Proyecto de Resolución

Requerimientos a cumplimentar de estudios y trabajos, previo al inicio de obras del Plan de 86 viviendas del IDUV

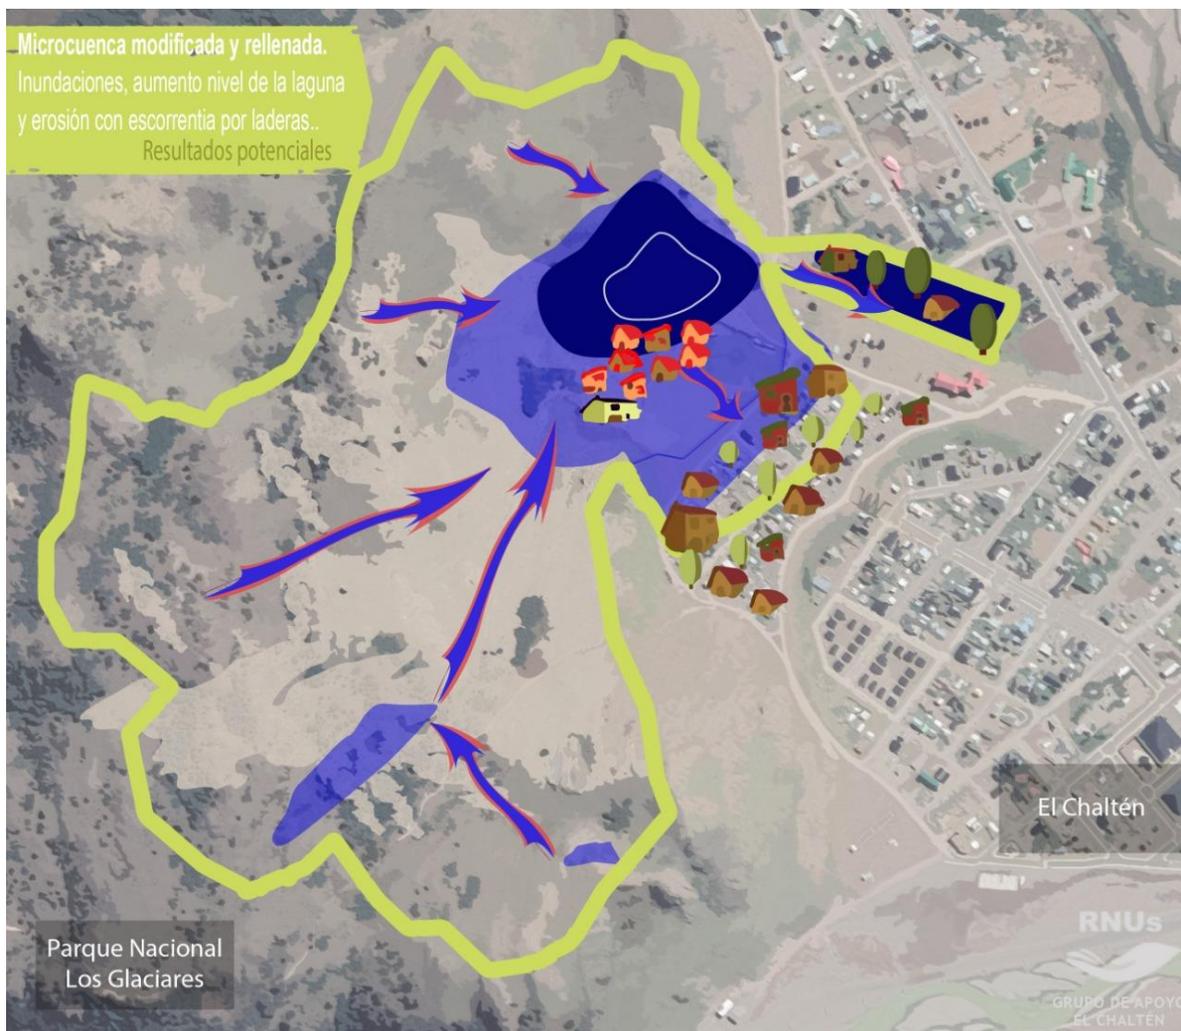
Estamos ante un sistema natural en equilibrio. Ante el hecho de querer incorporar a ese sistema vastas superficies construidas, con rellenos, y cargas puntuales, con la incapacidad de drenaje, y con la simple interposición de un obstáculo en el flujo natural descendente del escurrimiento de agua desde las montañas, con potenciales cambios en la dinámica ecológica, es que debemos asumir la absoluta responsabilidad de considerar las obras previas, y todo potencial riesgo de modificación de esos canales naturales en desmedro de las futuras construcciones, y/o hacia los barrios ya constituidos.

En la siguiente imagen podemos observar la forma en la cual se desplaza el agua libremente en la cuenca hídrica:

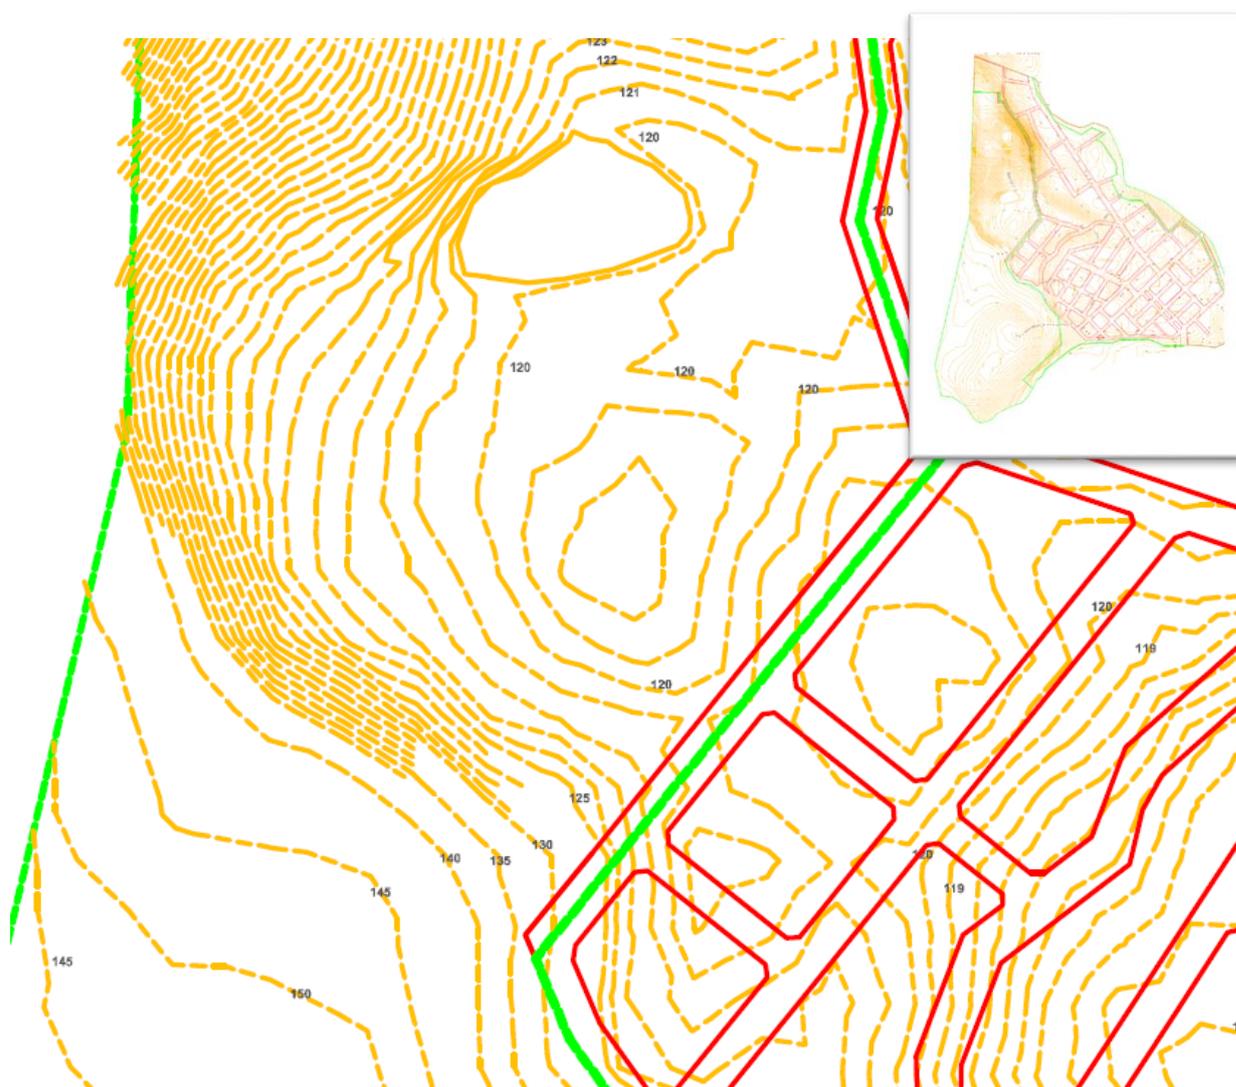
Las hipótesis de riesgo estipulan que de alterarse la cuenca el agua podría alterar (inundar) las áreas que se muestran en la siguiente imagen:

Observamos entonces que existe un riesgo de inundación de las manzanas urbanizadas, y es por esto también que fundamentamos la implementación como requerimiento específico e indispensable presentar los estudios de factibilidad correspondientes a la envergadura de la proyección, en paralelo al detalle de las obras técnicas que tiendan a no mitigar, sino eliminar este riesgo de raíz.

La UNPA basó esas hipótesis de inundación analizando la planimetría del sector, en la cual se puede observar claramente, mediante las curvas de nivel, hacia donde comenzaría a fluir el agua si se interponen obstáculos en su actual recorrido, sin incorporar previamente obras hídricas que subsanen esta hipótesis de riesgo.

- 1) Análisis de suelo del terreno donde se implantarán las viviendas (permeabilidad, comportamiento durante periodos de congelación, dinámica del agua subterránea).
- 2) Análisis químico del agua de la capa freática (por ejemplo, concentración salina).
- 3) Modelado técnico de la cuenca La Lagunita para conocer la pluma de agua periódica y máxima de La Lagunita, así como de la cuenca toda. Este debe considerar precipitaciones históricas, y escenarios potenciales de erosión por cambio en la dinámica de la cuenca, agravada por elevadas pendientes, retiro de la vegetación, compactación e impermeabilización del suelo que la obra conllevaría.
- 4) Informe técnico de las obras de ingeniería hidráulica para evitar inundación del proyecto de 86 viviendas y de la urbanización circundante ya existente.
- 5) Informe técnico completo del proyecto de construcción de las 86 viviendas
